## AMPLIACIÓN DE INFORMACIÓN N°2

ESTUDIO DE IMPACTO AMBIENTAL CATEGORÍA II -  
PROYECTO PUERTAS DE GALICIA ETAPA 3  
PROMOTOR: SOCIEDAD URBANIZADORA DEL CARIBE, S.A.

El presente documento responde a la solicitud de ampliación del Estudio de Impacto Ambiental “PROYECTO PUERTAS DE GALICIA ETAPA 3”, de la cual Sociedad Urbanizadora del Caribe, S.A. fue notificada el 16 de febrero de 2024, por medio de la nota DEIA-DEEIA-AC-0219-0712-2023 del 07 de diciembre de 2023.

### **Figura 1. Plano de Parcelación de Utivé**

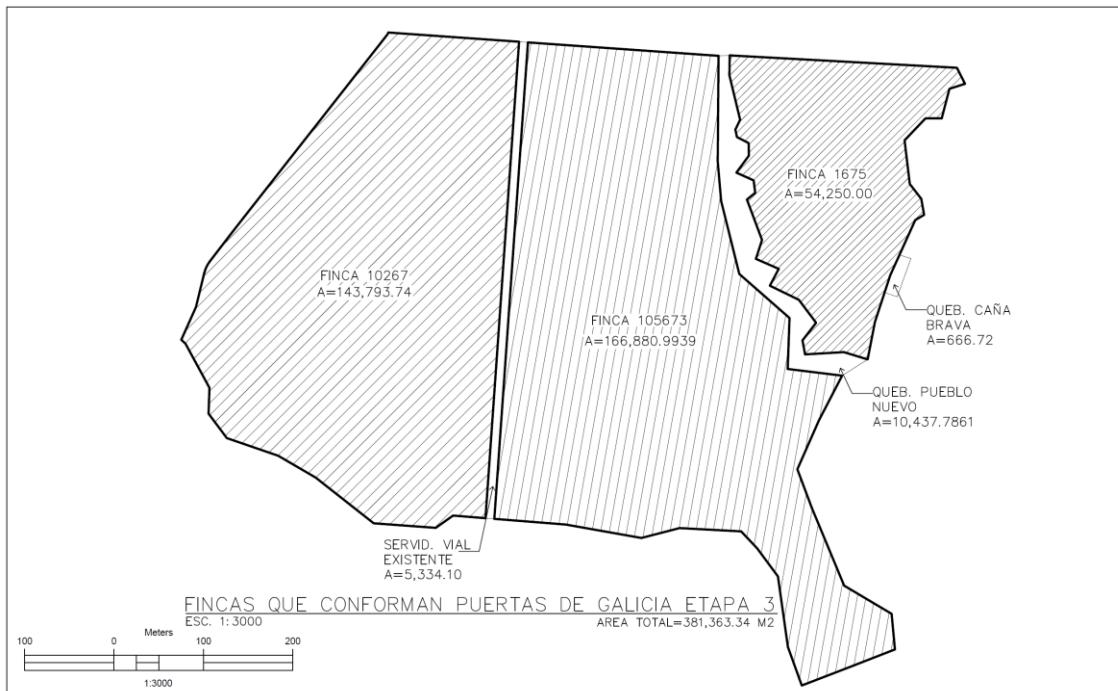
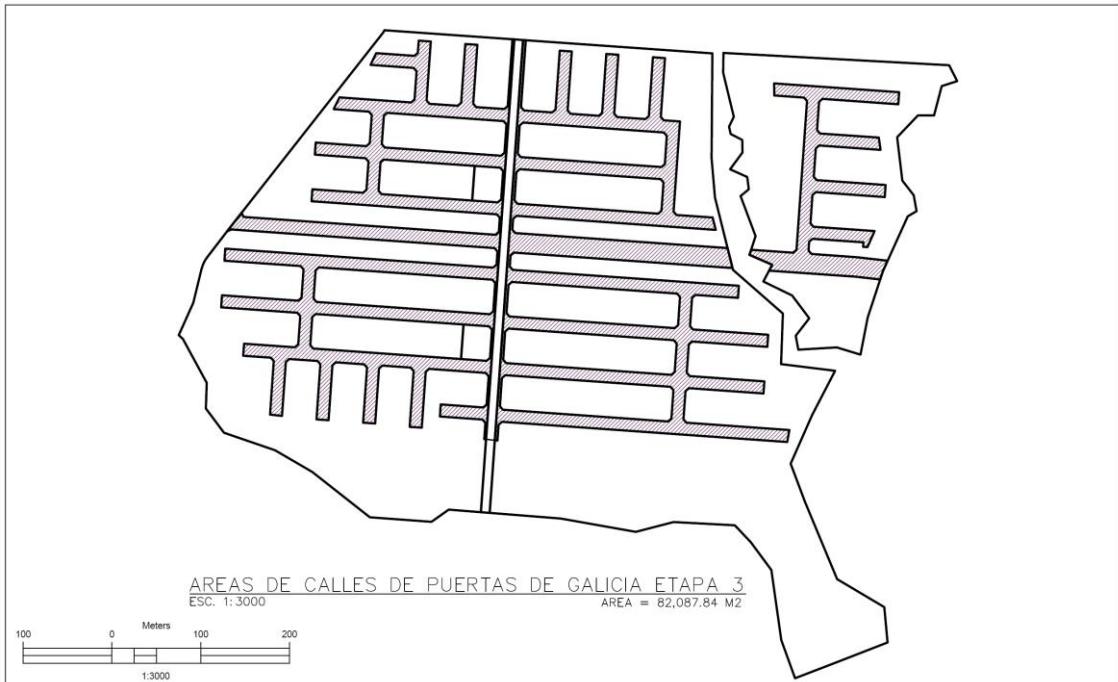
- b. Indicar si dentro de las zonas de protección de la quebrada Caña Brava y del río Tataré se realizará algún tipo de construcción.
- c. Aclarar en qué finca se ubican las servidumbres viales existentes y las áreas de quebradas/río y su servidumbre

- c) Las servidumbres viales existentes y las áreas de quebradas/río y su servidumbre se ubican en la finca 11316 la cual es la finca madre y de la que derivan las fincas del proyecto. Como se aprecia en la **Figura 1. Plano de Parcelación de Utivé**. Esta finca pertenece al Estado panameño.

El promotor ha adecuado su plano de lotificación, para que las calles del proyecto coincidan con las servidumbres viales que se muestran en el plano de Parcelación de Utivé. Ver en los Anexos Plano de Anteproyecto Aprobado del proyecto.

A continuación se muestra imágenes del plano de Parcelación de Utivé y un extracto de las fincas de este proyecto (indicando las servidumbres) con una imagen de las calles que se aprobaron en el anteproyecto.

**Figura 2. Vista del área donde se contempla los trabajos de Cajones**

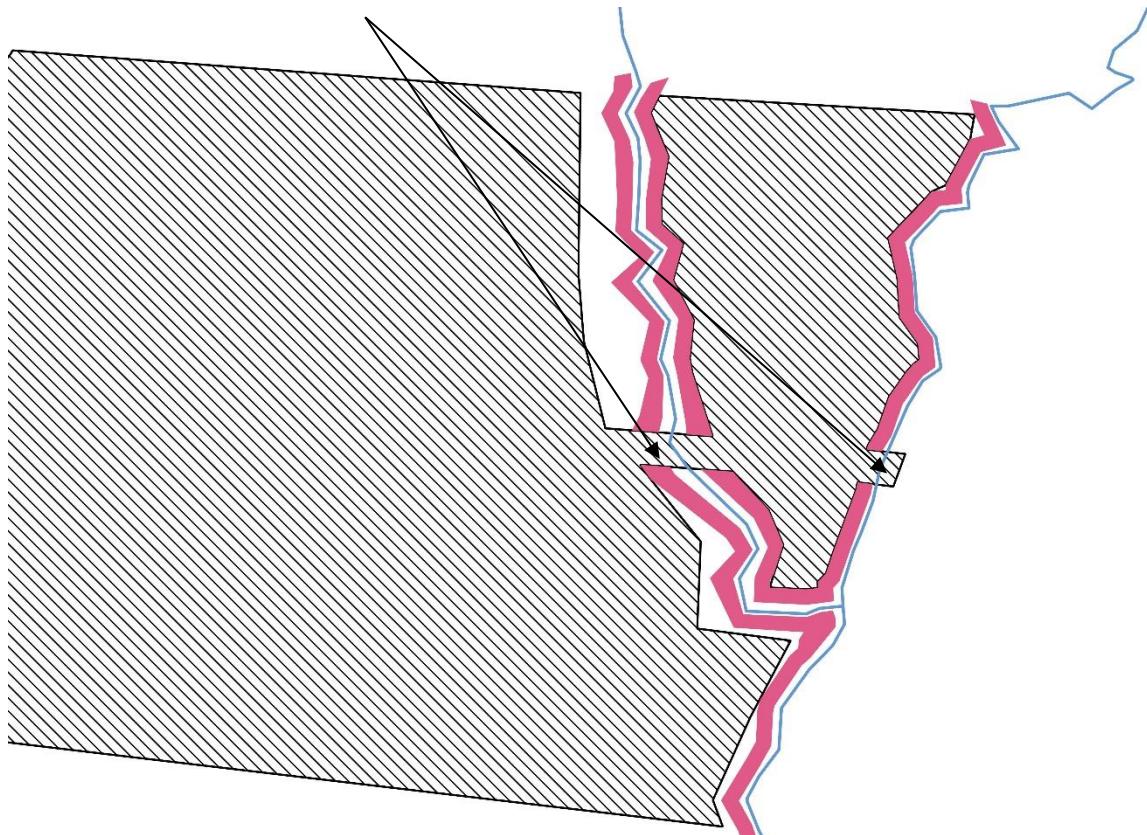
- d. Verificar ya que en respuesta a la primera información aclaratoria indican que las áreas de protección se ubicarán fuera de las fincas a utilizar para el desarrollo del proyecto, presentar las coordenadas de las zonas de protección de las fuentes hídricas, dichas zonas deben estar fuera de las áreas a construir y que el polígono de desarrollo para el EsIA en evaluación debe quedar fuera del área de protección.

- d) Se presentó dentro de la información del EsIA que el proyecto contempla una intervención en la Quebrada Pueblo Nuevo y la Quebrada Caña Brava en el tramo donde se contempla la construcción la calle que permita la interconexión de los lotes del residencial. El área de protección presentadas anteriormente excluye el área por donde se prevé construir la calle.

Las áreas de protección presentadas en el EsIA y en el Informe de la Primera Nota Aclaratoria, son las áreas que bordean los cuerpos hídricos en cumplimiento con la Ley Forestal, con la excepción del tramo ya mencionado para la construcción de los cajones pluviales para el paso de las calles.

**Figura 3. Coordenadas de Polígono Completo**

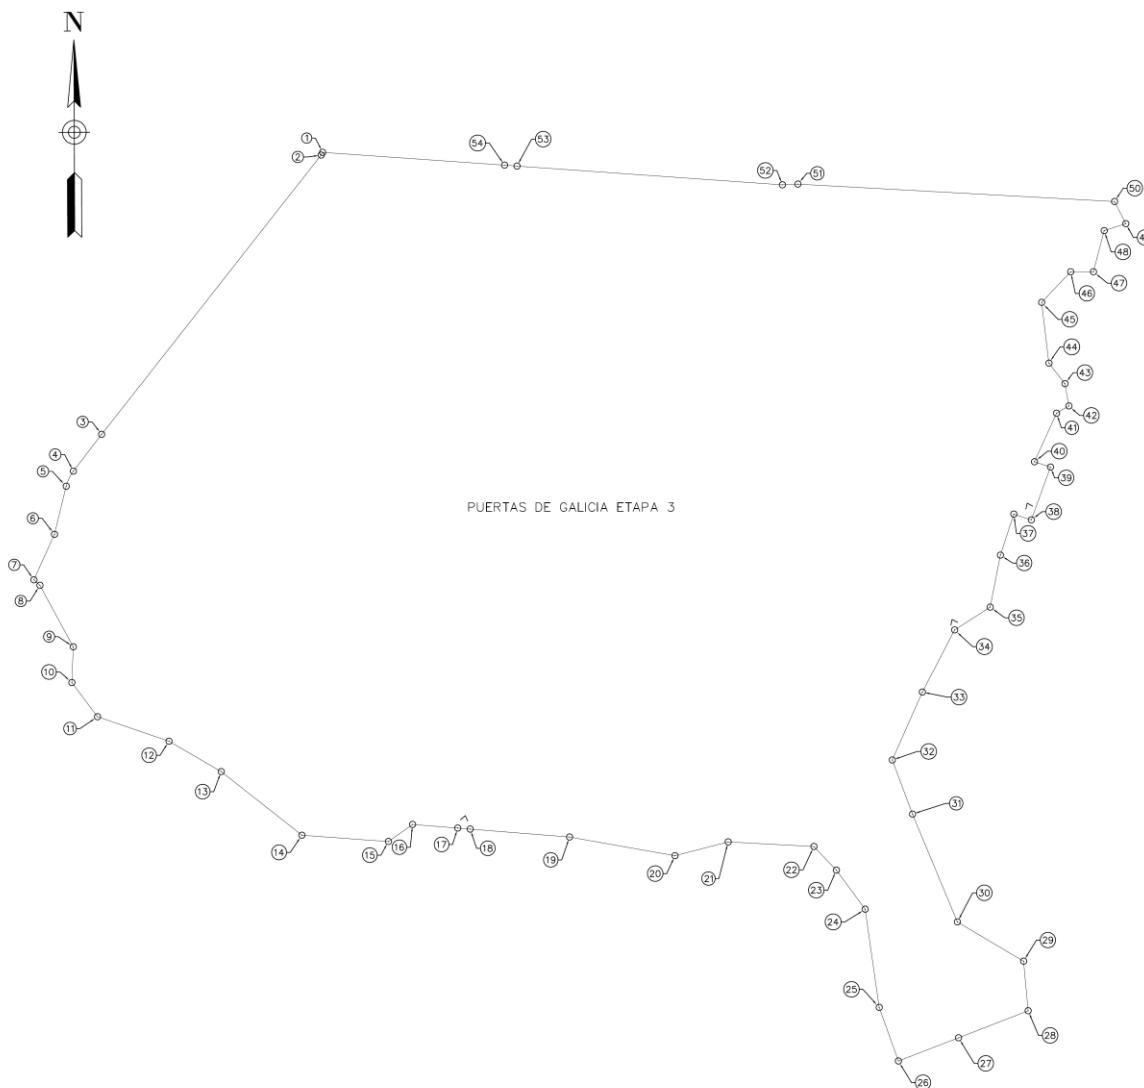
- e. Indicar las coordenadas y superficie del polígono del proyecto, que no exista traslape entre éste y las zonas de protección de las fuentes hídricas

- e) El polígono total del proyecto (área total que incluye fincas, servidumbres y quebradas) cuenta con un área de **381,363.34 m<sup>2</sup>** y sus coordenadas son:

**Figura 6. Cajones sobre los cuerpos hídricos**

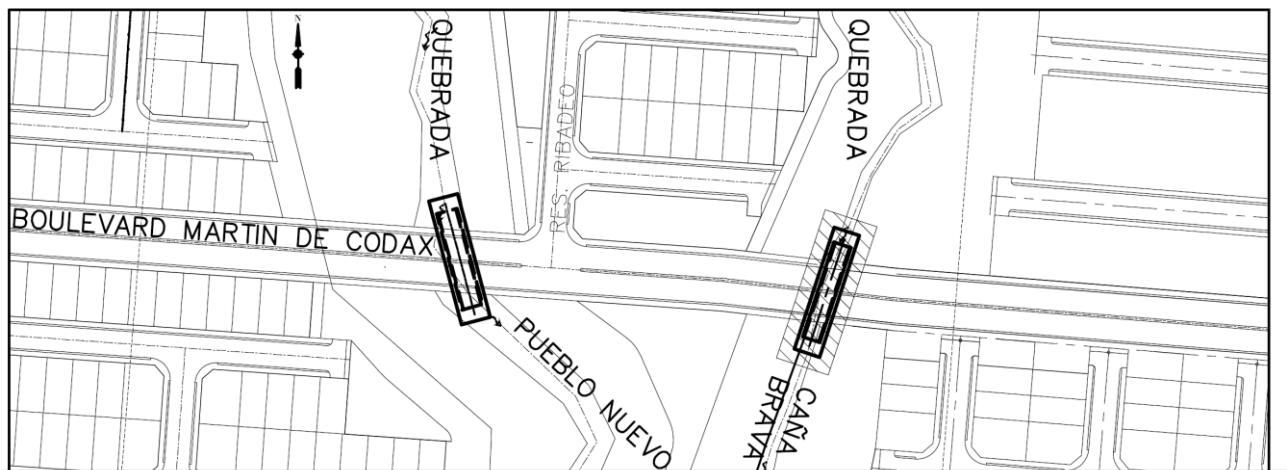
- f. Presentar las coordenadas del área a intervenir cajón quebrada Caña Brava, paso temporal quebrada Caña Brava y el cajón quebrada Caña Brava, los cuales se encuentran desplazados fuera del polígono propuesto para el desarrollo del proyecto

- f) Se presentan las siguientes coordenadas solicitadas:

**Figura 3. Vista de área a intervenir y desvío temporal en Qda Caña Brava**

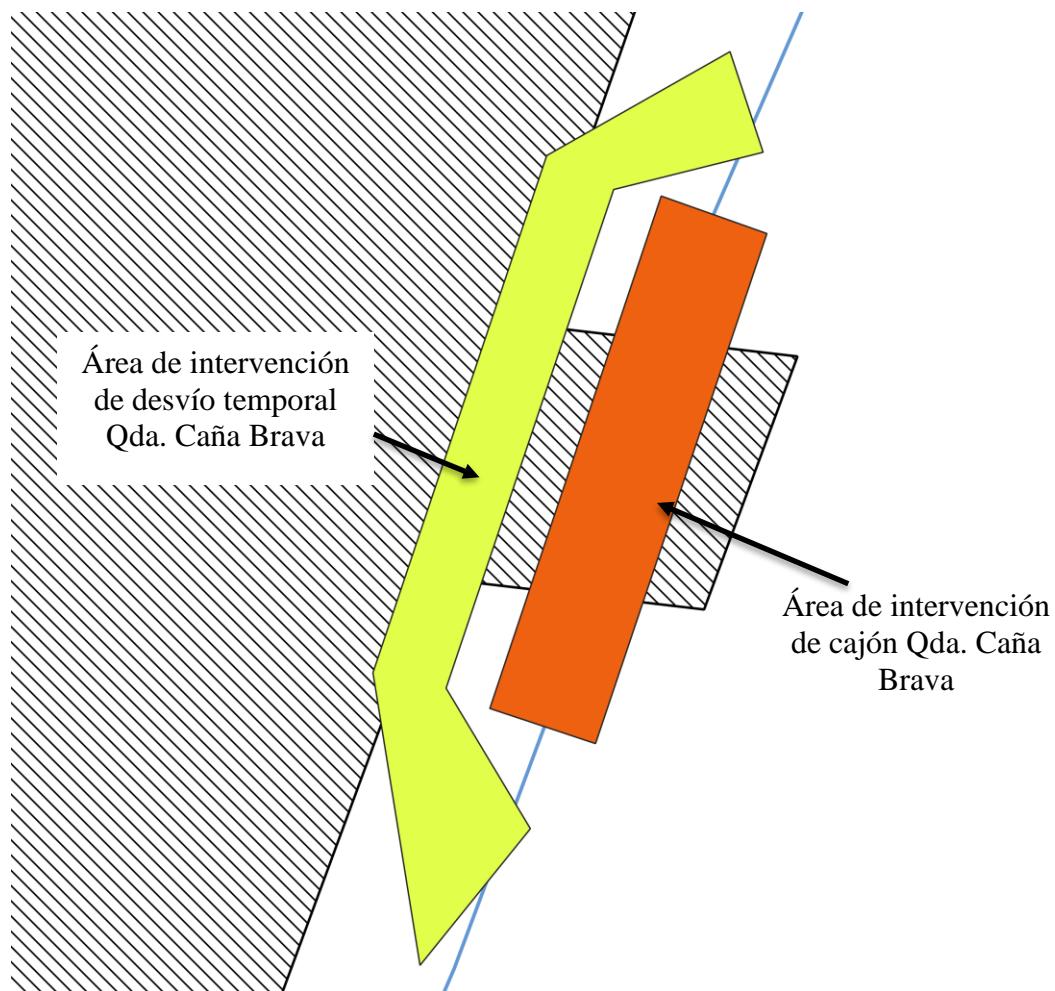
- a. Presentar las coordenadas de las áreas donde se construirán los desvíos temporales e indicar las superficies
- b. Indicar en qué consisten los desvíos temporales, materiales a utilizar.
- c. Detallar el manejo que se dará a los desvíos temporales una vez culminen los trabajos.
- d. Presentar las coordenadas finales de las áreas de protección de las quebrada Caña Brava, Pueblo Nuevo y río Tataré. Indicar las superficies las mismas.

- a) Se presenta a continuación las coordenadas de los desvíos temporales para los trabajos a realizar en los cajones.

La superficie del desvío temporal para los trabajos en la Qda Caña Brava es de: **548.745 m<sup>2</sup>**.
